Referencia : Expediente No. 11.007.682
Asunto : CONMUTADOR ELÉCTRICO CON MIEMBRO DE
CONMUTACIÓN DE PIVOTAMIENTO Y FULCRO
MEJORADO DE SOPORTE Y MÉTODO PARA FABRICAR
DICHOS CONMUTADORES
Solicitante : BTICINO S.P.A.
Fecha de solicitud : 25 de enero de 2011

3. Mediante oficio No. 5730 se puso en conocimiento del solicitante el informe que contiene las observaciones hechas por su Despacho sobre la presente solicitud de patente. Las observaciones realizadas en el oficio se refieren a la claridad del pliego reivindicatorio, a la novedad de las reivindicaciones 1 a 5 y, 11 y 13 en vista de los documentos D1: US4978823 y D2: US1956379, respectivamente, y al nivel inventivo de las reivindicaciones 6 y 8 a 10, 11 y 13, y 6 y 8 en vista de los documentos D1: US4978823, D2: US1956379 y D3: US1941252, respectivamente.

4. Respuesta a las objeciones

Figura 1

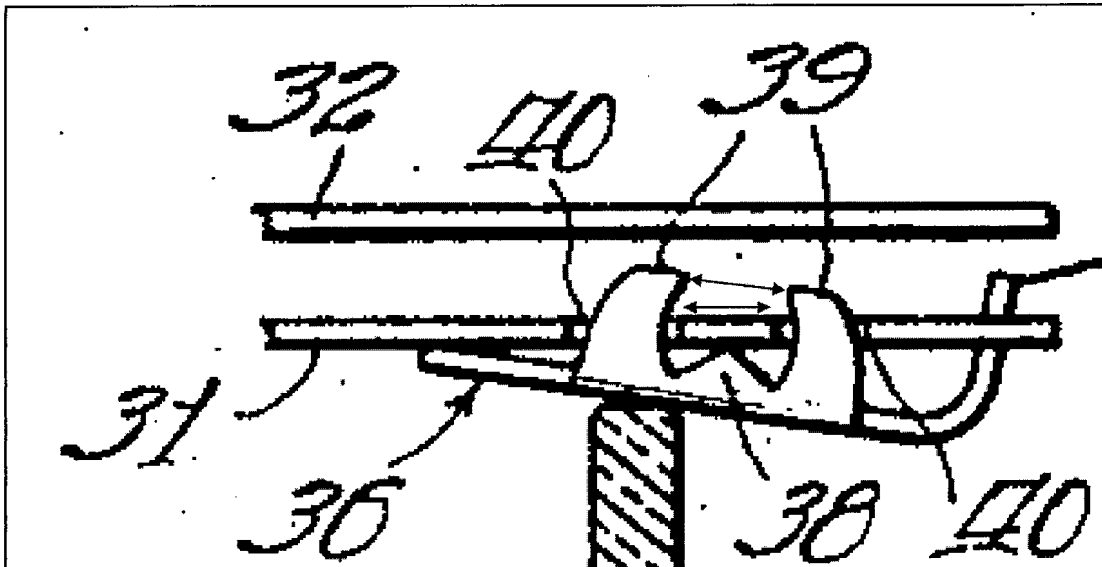
La combinación de D1 con D2 no puede conducir una persona del oficio normalmente versada en la materia a mejorar la invención de D1 con el fin de llegar fácilmente al conmutador reivindicado porque el punto de apoyo (31) de D2 (el fulcro tiene que ser entendido como la parte fija del mecanismo de conmutación) no incluye dos pares de las brazos. En consecuencia, D2 no enseña a modificar el fulcro de soporte (31), sino sólo el elemento de conmutación (36).

En D2 el miembro de conmutación (36) no tiene un perfil redondeado central descansando sobre el fulcro (31), ya que es plano, de modo que el documento D2 no enseña a una persona del oficio normalmente versada en la materia cómo modificar el montaje de D1 de tal manera que haga soportar la parte redondeada central de la varilla (miembro de conmutación) en el fulcro de soporte. Por esta razón, la combinación de D1 con D2 no contiene todas las características del conmutador eléctrico que se encuentra definido en la nueva reivindicación 1.

Además, es importante observar en la Figura 1 a continuación, que en D2 la distancia entre los brazos (39) es mayor que el ancho de la barra del fulcro de soporte (31), y que por esta razón los brazos (39) ("salientes guía (39)" de D2) solo se proporcionan para evitar un movimiento lateral entre el miembro de conmutación (36) y el fulcro de soporte (31) (y por esta razón se denominan en D2 "salientes guía (39)"). Por lo tanto, es claro que D2 no resuelve el problema del rebote y no ayuda a mejorar el conmutador de D1 con el fin de proporcionar una mejor restricción entre el fulcro y el miembro de conmutación.

Por las anteriores razones la nueva reivindicación 1 modificada implica una actividad inventiva teniendo en cuenta la combinación de los documentos D1 con D2.
